# Изменения к подъемной платформе MPD необходимые для SPD

**пл. MPD**

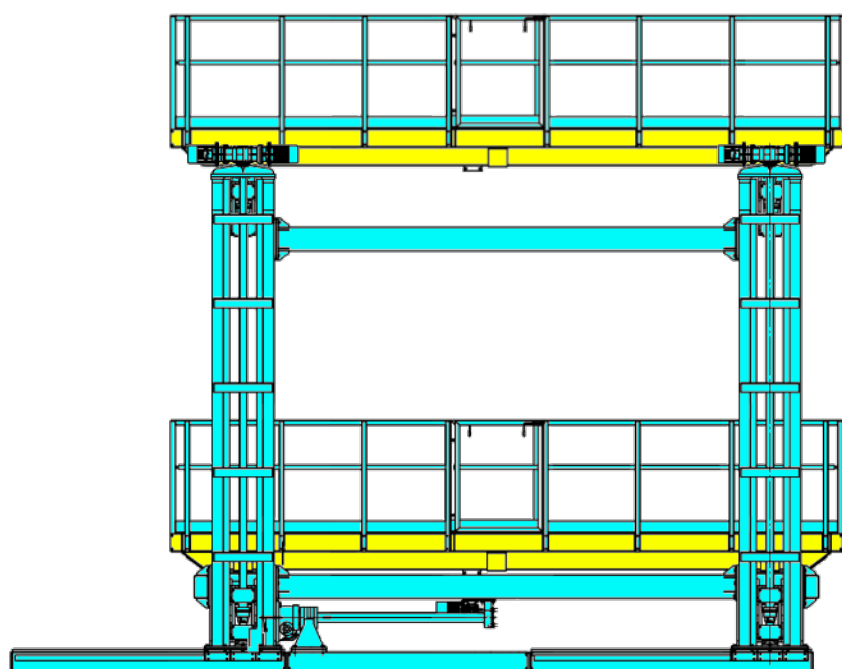
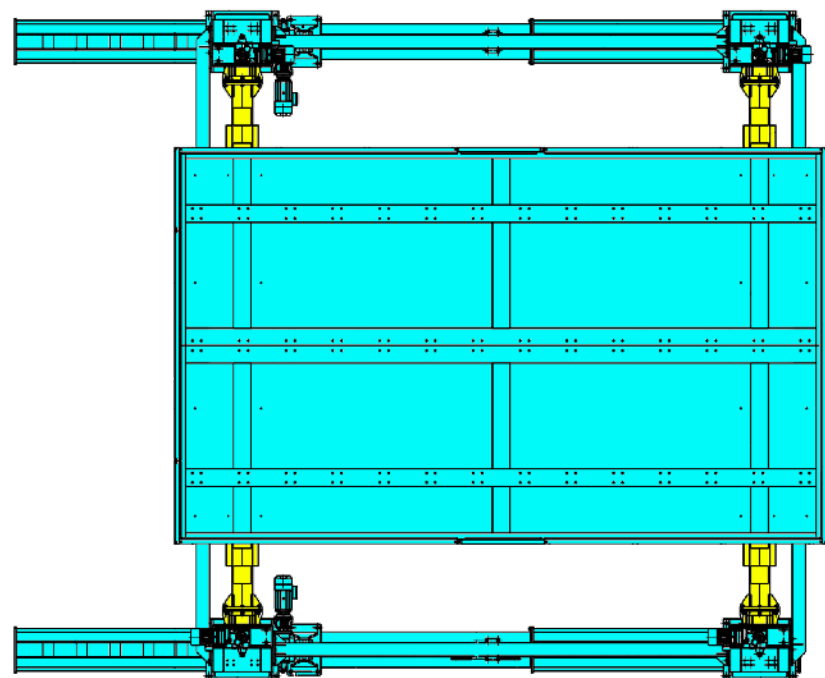
1. Увеличить грузоподъемность 15 т → 25 т (вес соленоида 22 т)
2. Увеличить расстояние между колоннами по ширине (для доступа к зазорам MDT в боковых модулях ярма)
3. Увеличить высоту колонн (для доступа к зазорам MDT в верхнем модуле ярма)
4. Уменьшить расстояние между колоннами платформы, чтобы образовалась консоль (необходимо для загрузки ECal-endcap)
5. Проверить ширину платформы, чтобы помещался криостат соленоида (сделать шире?)
6. Уменьшить длину платформы на ~0.5 м (перекрытие с платформой для электроники)
7. Уменьшить длину рельс (наезжают на стенку)

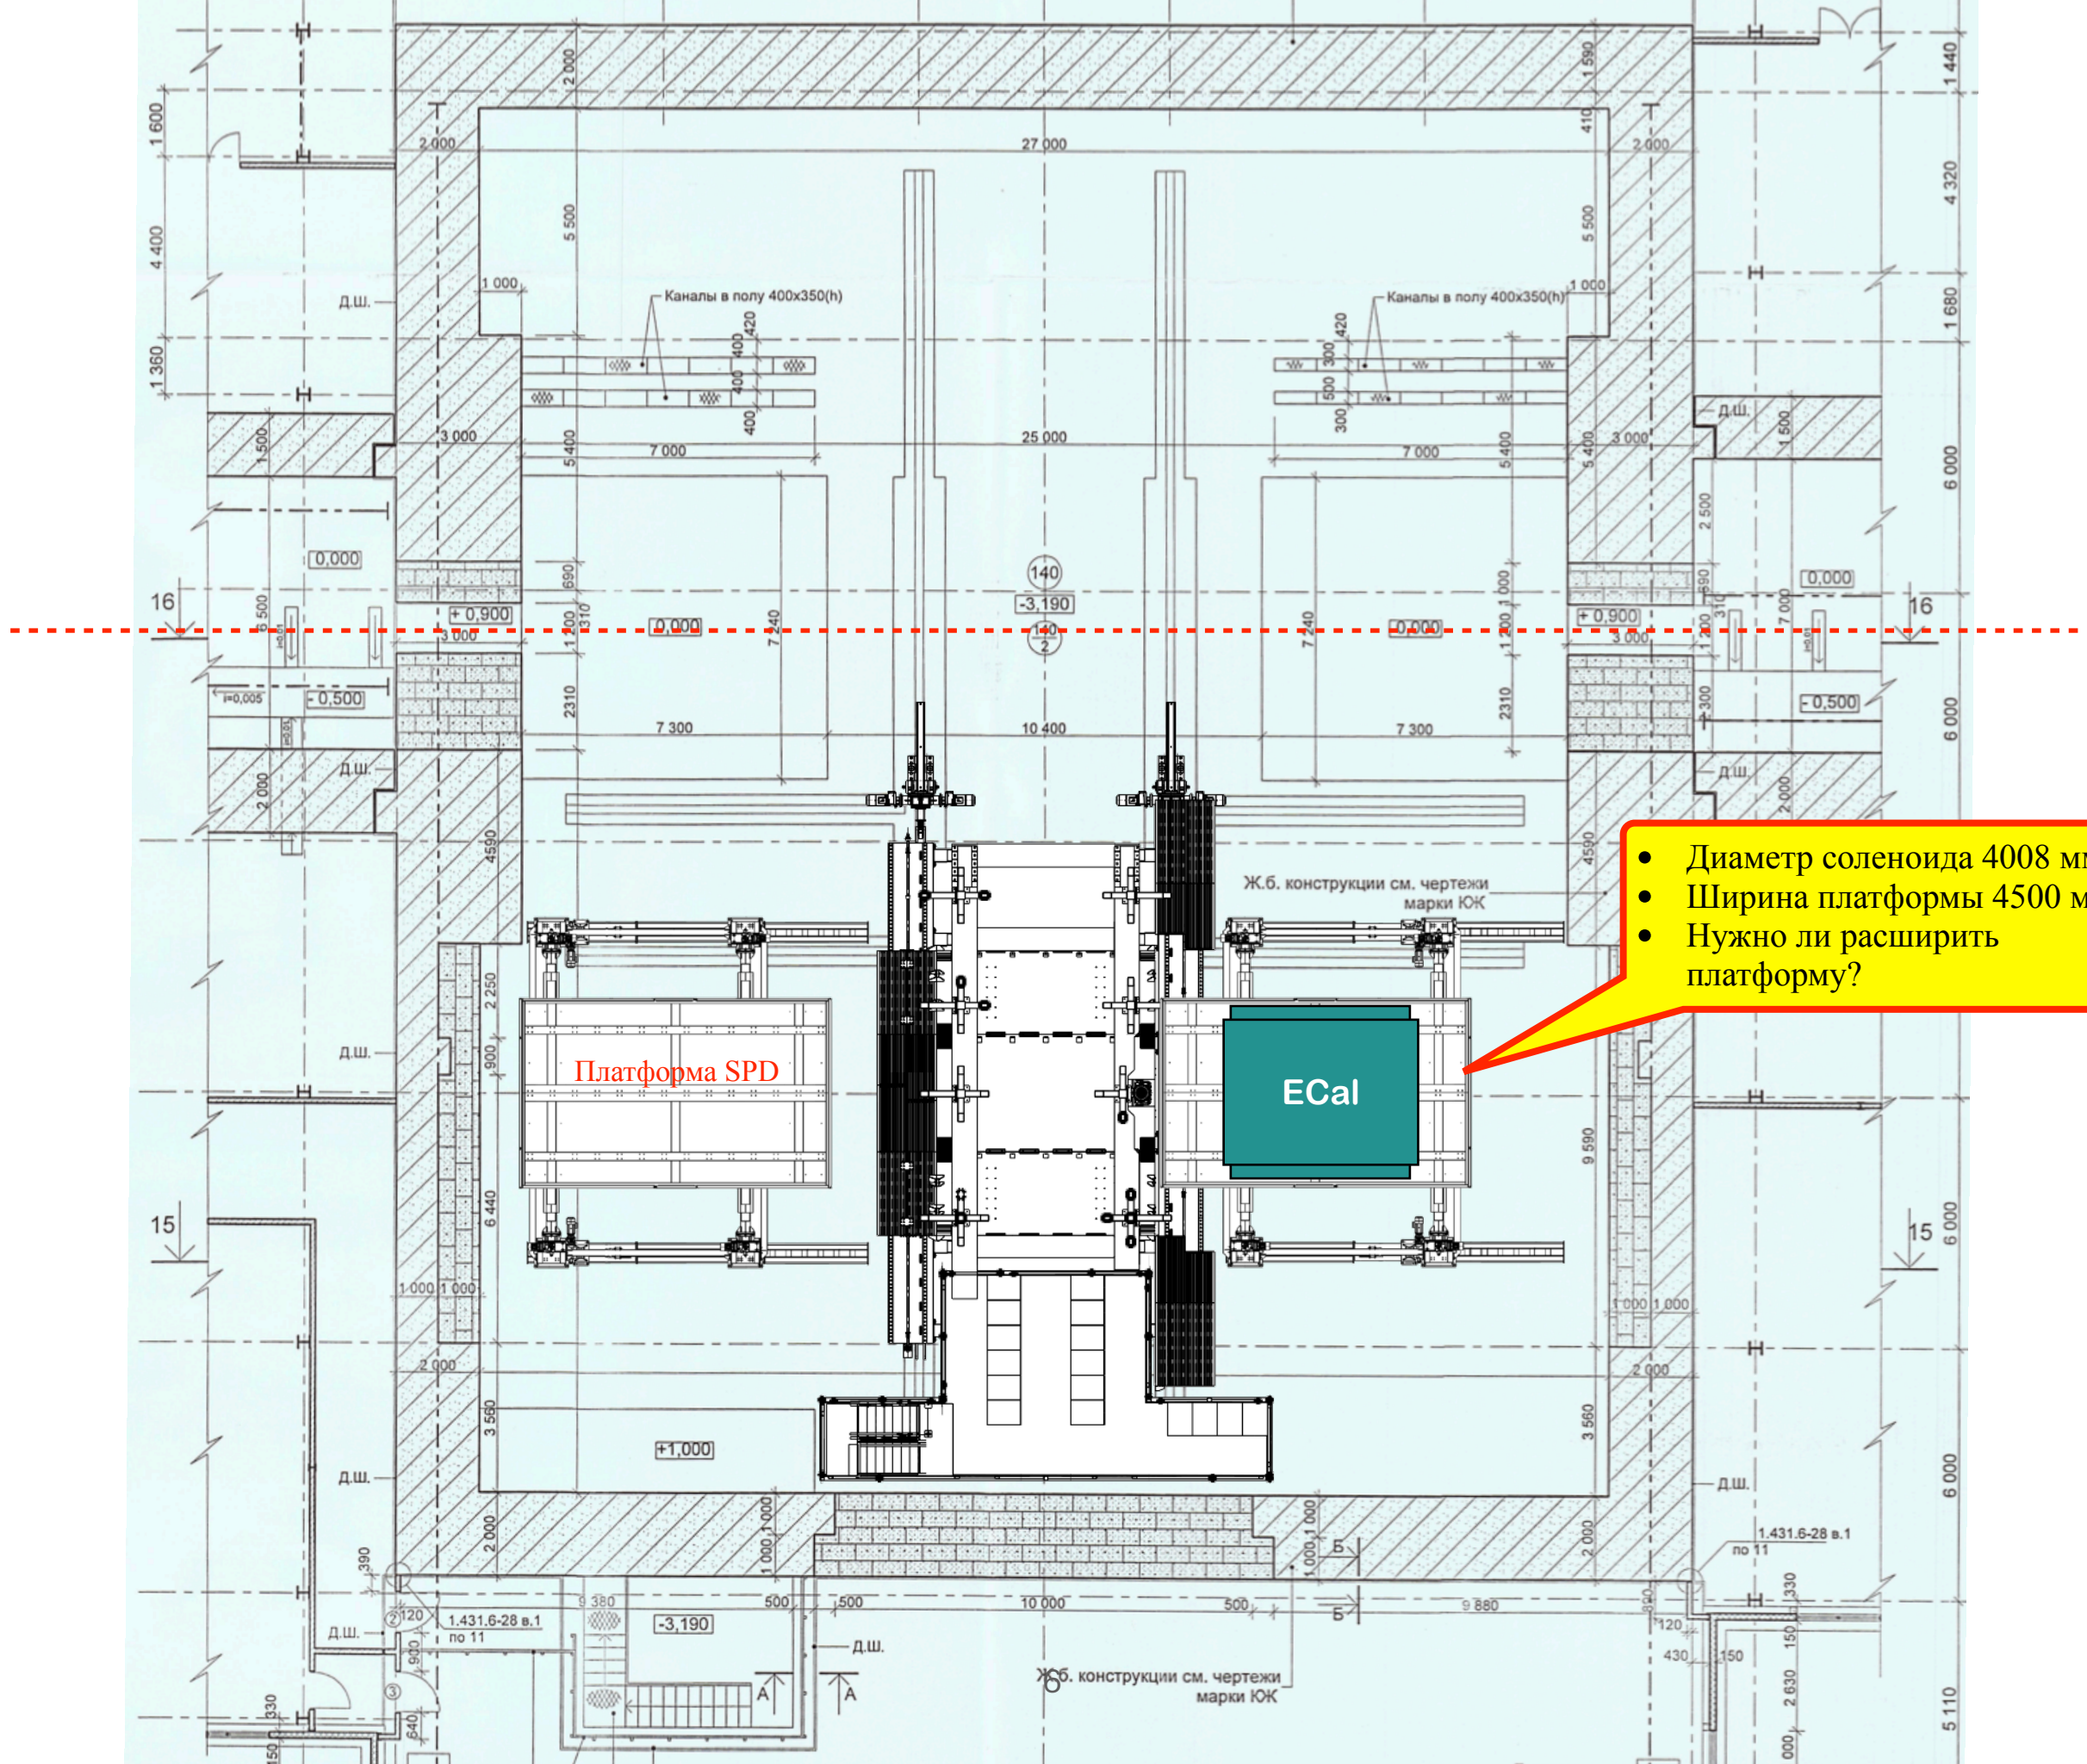
Уменьшить расстояние между колоннами платформы, чтобы образовалась консоль (необходимо для загрузки ECal-endcap)

- Диаметр соленоида 4008 мм
- Ширина платформы 4500 мм
- Нужно ли расширить платформу?
